审图常见问题解析

主办单位 北京市规划和自然资源委员会

2025年11月 总第28期

图1 排水管远离卧室的案例示例

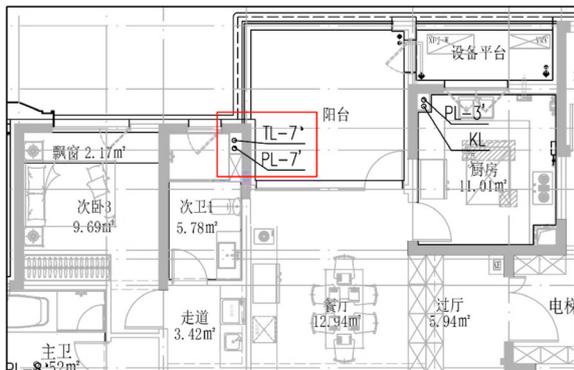
1.质量 || 《住宅项目规范》GB 55038-2025第6.1.4条“与卧室相邻的卫生间内，排水立管不应贴邻与卧室共用的墙体，且应采取隔声包覆处理措施。……”，条文说明中“……首先应将排水立管设置在远离卧室的位置。本条中规定的不应贴邻卫生间与卧室共用的墙体，是指当受条件限制排水立管无法远离卫生间与卧室共用的墙体时，应避免排水立管卡扣件设置在卫生间与卧室共用的墙体上产生直接刚性连接”。……如何理解？条件限制指什么样的情况？

答：户型设计应按规范确定好卫生间的布局，排水管井应保证远离卧室，如图1所示。

图2 二层平面图防火分区图

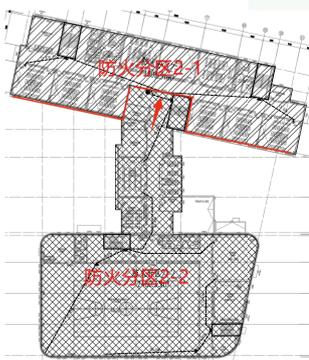
某耐火等级为二级的多层公共建筑，地上共5层。其中地上二层防火分区2-1疏散人数为370人，所需疏散宽度3.7m，本防火分区设计疏散宽度3.0m，需向相邻防火分区2-2借用疏散宽度0.7m，两防火分区防火分隔局部设置防火卷帘，不符合《建筑设计防火规范》GB 50016-2014（2018年版）第5.5.9条的规定，见图1~图3。

《建筑设计防火规范》第5.5.9条规定了建筑内的防火分区利用相邻防火分区进行疏散时的基本要求。建筑内划分防火分区后,提高了建筑的防火性能。当其中一个防火分区发生火灾时,不致快速蔓延至更大的区域,使得非着火的防火分区在某种程度上能起到临时安全区的作用。条文说明:“当人员需要通过相邻防火分区疏散时,相邻两个防火分区之间要严格采用防火墙分隔,不能采用防火卷帘、防火分隔水幕等措施替代”。

图1 某项目住宅楼剖面图(局部)

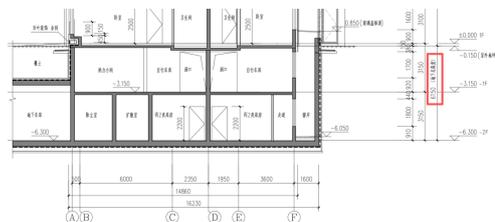
住宅楼剖面图所示地下建筑高度(6.15m),与《建设工程规划许可证》附件批复高度(5.9m)不符,详见《北京市房屋建筑工程施工图事后检查要点》(下册)规划监督专项第8.2.4条。如图1、图2所示。

该住宅楼地下建筑高度(地下室底层楼面距室外设计地坪的高度)为6.15m,超出《建设工程规划许可证》附件批复高度5.9m,不符合《北京市房屋建筑工程施工图事后检查要点》(下册)规划监督专项第8.2.4条的规定。

图1 板加固计算面积(局部截图)

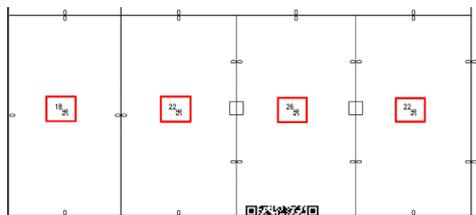
屋盖均采用预制板,单向受力,改造时预制板上部增设混凝土叠合层,板底粘贴碳纤维加固。改造设计时,将其计算模型设置为双向板进行内力分析与加固设计,与结构的实际受力状态不符,违反《工程结构通用规范》GB 55001-2021第2.3.2条关于计算模型与边界条件必须

结构计算分析模型应真实反映结构的实际工作状态与受力条件。若计算为双向受力叠合楼板，需满足双向受力叠合楼板做法要求，即后浇混凝土厚度不应小于50mm、叠合板板缝及板端设置受力钢筋并满足搭接和锚固长度等要求。本项目预制板为单向受力状态，垂直于受力方向的下部钢筋为分布钢筋，不能作为承担弯矩的受力钢筋。板缝间无横向连接措施，无法实现弯矩的连续传递。将单向板按双向板进行计算会低估板在受力方向的弯矩和变形，与实际情况不符，分析结果不能反映结构的真实受力状态。将双向板计算结果用于楼板的加固设计可能导致楼板过早开裂、变形过大等情况，留下严重的安全隐患。

明确计算简图、支承条件。将预制板按单向板计算，基于正确的计算结果进行楼板的加固设计，以确保加固的有效性和结构安全。

图1 某户型卫生间排水轴测图

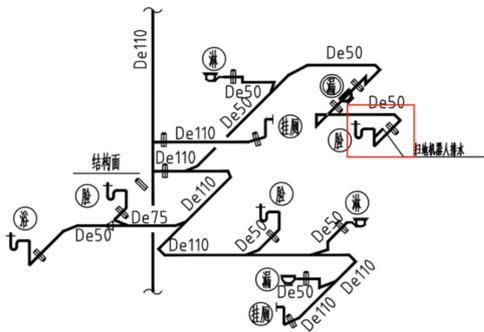
设计中，住宅子项为扫地机器人预留排水接口，排水接口与排水管道连接处未设存水弯，见图1。

扫地机器人一般采用间接排水排至地漏，地漏采用下设存水弯或自带水封地漏的方式，有效地解决排水管道油气进入室内的问题，此项目在未说明扫地机器人是否设有水封措施的情况下，接口直接与排水管道连接，如扫地机器人本体无水封措施，排水管道内的油气或臭气溢入室内，造成室内环境污染，如扫地机器人本体设有水封，则无上述问题。

明确扫地机器人本体自带水封措施或排水方式更改为地漏间接排水，同时避免重复设置水封的问题。

图1 二层防火分区图

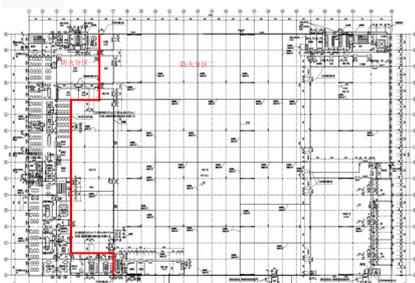
某项目建筑类别为多层丁类生产厂房，建筑面积为30405.29m²，建筑高度为12.8m。其中二层西部集中设置了2421m²的办公用房。二层办公用房为单独防火分区，详图1。办公区疏散走道长度超过20m，未设置排烟设施，详图2。

对二层办公区长度大于20m的疏散走道,按民用建筑排烟设计要求,设置排烟设施。

图1 某项目管道穿过人防工程门框墙处局部放大图

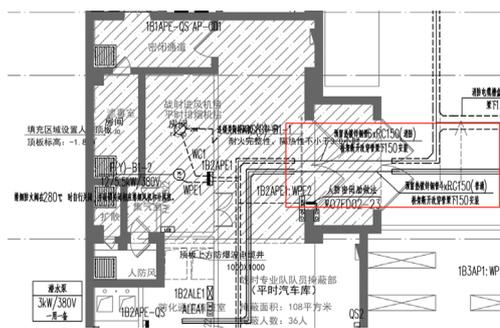
某项目综合楼,总建筑面积10494m²,地下1层,地上7层,建筑高度30m,为二类高层公共建筑。该建筑地下一层部分区域设置人防工程,在战时专业队队员掩蔽部C~E/2~3轴区域槽盒穿越门框墙处预留钢管规格为RC150,不符合《平战结合人民防空工程设计规范》DB11/994-2021第3.1.5条第2款当供电、通信等管道穿过门框墙时,其公称直径不应大于80mm的规定,见图1。

顶板、临空墙以及门框墙时，其管径也分别做了限制，管道穿过人防工程的顶板或临空墙时，其公称直径不宜大于150mm；穿过门框墙时，其公称直径不应大于80mm。设计人员在设计时，没有考虑到管道穿过处是门框墙，出现预埋管道管径不满足《平战结合人民防空工程设计规范》第3.1.5条要求的问题。

图1 工程地质剖面

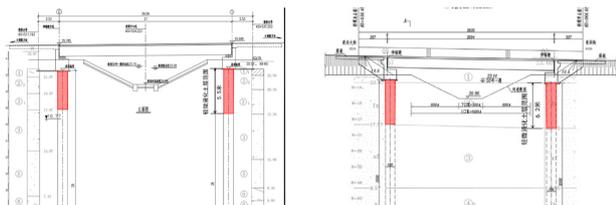
近期审查大兴区几座桥梁，工程场地内均存在较厚液化土层（2~6米），设计单位均未考虑液化土层对桩基受力影响，桥梁场地工程地质情况如图1所示。

几个项目桥梁地勘报告都明确给出“桥梁拟采用桩基础，液化土层的桩侧摩阻力应进行折减。粉砂、细砂②₂层及粉砂、细砂③₁层的折减系数可取1/3”，但设计均未考虑液化土层对桩基受力的影响。初审后，设计单位根据地勘报告所给出的折减系数进行桩基承载力复核，桩基竖向承载力尚能满足规范要求。但在复核桩基水平承载力时，部分项目桩基强度不满足规范要求。该部分项目工程场地液化土层比较厚（接近6米），桥台均为单排桩结构，设计时地基系数取值偏大且未按照地勘及规范进行折减。其中某座桥梁修改地基系数并考虑折减前后桩基弯矩如图2所示。

(1)设计应考虑地震液化土层对桩基受力的影响,合理采用地基系数,并按照《城

市桥梁抗震设计规范》第4.4.2条及地勘报告建议值采用相应折减系数,桩基承载力计算应包含竖向及水平承载力核算。

图2 桩基弯矩图

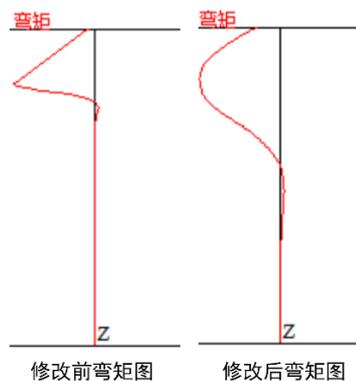
该项目修改地基系数并考虑折减后，弯矩增加了约3.5倍，且弯矩零点向下移动。计算复核后设计增加了桩基纵向配筋面积，并加大了箍筋加密区范围。从这几个项目可以

图1 设备区楼梯间平、剖面图-楼梯间增设坡道

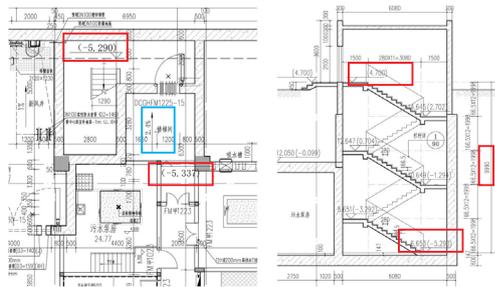
地下车站设备区直通地面的疏散楼梯间所服务的地下室埋深大于10m,设计通过在地下室进入楼梯间前增设台阶或找坡提升地面标高,使楼梯间室内地面与室外出入口处的地坪高差不大于10m,楼梯间按封闭楼梯间设计。这种做法不符合《建筑防火通用规范》GB 55037-2022第7.1.10条第2款建筑的地下或半地下室、平时使用的人民防空工程、其他地下工程的疏散楼梯间当埋深大于10m或层数不小于3层时,应为防烟楼梯间的规定,详见图1、图2。

地下室地面标高为-5.337,室外出入口地坪标高4.700,地下室埋深10.037大于10m,应采用防烟楼梯间。

设计通过地面增加向上的坡度提升楼梯间踏步起点处地面标高至-5.290,楼梯间室内外地坪高差按9.990,从而按封闭楼梯间设计,规避设置防烟前室。

建筑专业将封闭楼梯间改为防烟楼梯间, 详见图3、图4。

图2 设备区楼梯间平、剖面图-楼梯间外增设台阶

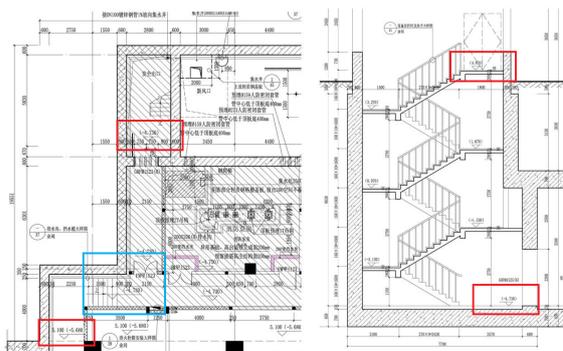
地下室地面标高为-5.680,室外出入口地坪标高4.870,地下室埋深10.550大于10m,应采用防烟楼梯间。

设计通过在走道内增设台阶,提升楼梯间内地面标高至-4.730,楼梯间室内外地坪高差按9.600,从而按

封闭楼梯间设计, 规避设置防烟前室。

图1 桥台桩附近地质剖面图

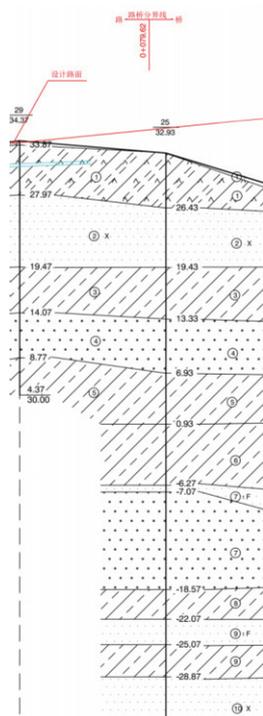
性高,存在湿陷性。报告未分析桩侧产生负摩阻力的可能性及其影响,未提供负摩阻力相关设计参数。

由剖面图可见路桥分界线附近(桥台桩基处)路面、桥面高于现状地表2m左右,因此,预计桩位于欠固结填土中的长度较大,且受路基加高、路面荷载的影响,有可能出现“桩周土层产生的沉降超过基桩的沉降”的情形,影响桩基承载力和变形。

勘察工程师应充分注意填土等特殊岩土的性质,当桩基穿越较厚松散填土、欠固结土进入相对较硬土层时,或桩周存在软弱土层,邻近桩侧地面承受较大荷载或大面积堆载等情况时,应当按照强制性标准的要求,分析桩侧产生负摩阻力的可能性及其影响。存在产生负摩阻力可能时,应提供负摩阻力系数等相关设计参数,以满足设计要求,保证工程的安全。

图1 某项目非防护区与防护区的插座共用一个回路

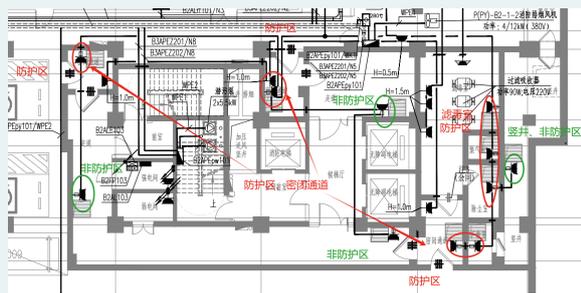
据此,电气专业设计在上述位置设置了防溅型电源插座,以满足战时冲洗功能的需求,并共用一个电源回路从防护区内插座引到非防护区(防护密闭门以外)的插座,见图1,插座图例见图2。

此设计方案非防护区的插座、线路战时一旦被破坏,会影响到防护区内的插座战时使用功能无法实现,如进风竖井插座被破坏发生短路会影响滤毒室插座的使用。

推荐更合理的设计方案是将防护区内与非防护区的战时使用功能的插座电源回路各自分开设置,防护区内与非防护区的战时用电设备电源回路不应混接,仅为平时使用的电源插座可单独设置回路,在战前平战转换时期予以拆除封堵。
